Aan het College van B&W van Woudenberg
Postbus 16
3930 EA Woudenberg

Betreft: reactie op Ontwerp Afwegingskader zon en wind
Plaats, datum

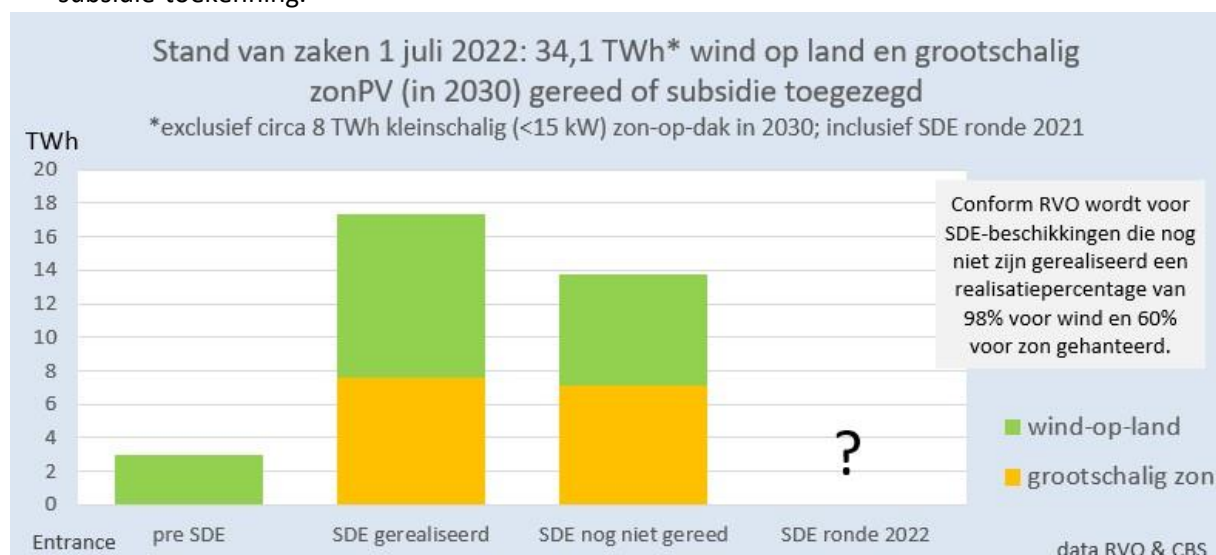
Zoals uit zijn onderstaande grafiek blijkt is de verwachting dat met wat er wèl gerealiseerd gaat worden van de ‘pijplijnprojecten’ er nu al 34,1 TWh gehaald is. Met de SDE-ronde van dit najaar is de verwachting dat de 35-grens overschreden gaat worden. **Dat zijn dus projecten, die nu al een gemeentelijke vergunning hebben** (dus niet in Woudenberg), en nu opgaan voor de SDE-subsidie-toekenning.

Kortom, om aan de 35TWh-eis te voldoen, hoeven in Woudenberg geen zonnevelden of windturbines meer te komen dan nu reeds vergund.

Figuur 23: (verwachte) realisatie hernieuwbaar op land en doelstelling 2030 (TWh)

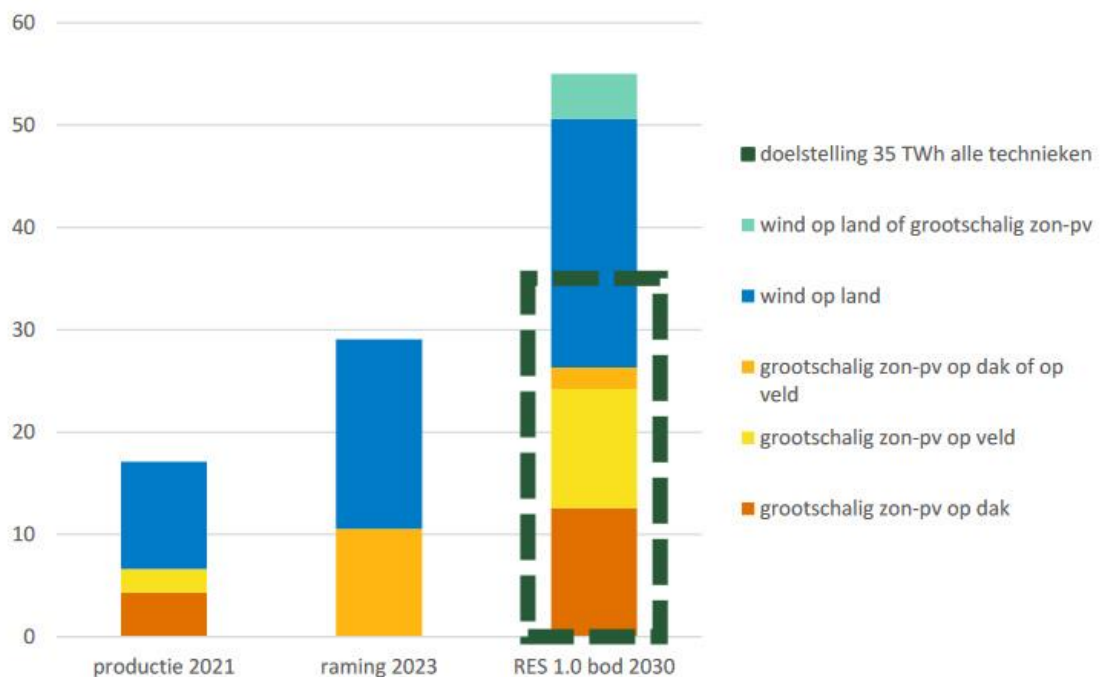
Op basis van de prognoses voor realisatie voor de komende jaren lijkt de doelstelling van 35 TWh in 2030 alleen al op basis van de verwachte realisatie van zon-PV haalbaar.

Kortom, op basis van deze raming van wat in 2023 **gerealiseerd** zal zijn, hoeft er daarna alleen nog grootschalig zon-PV op dak bij.
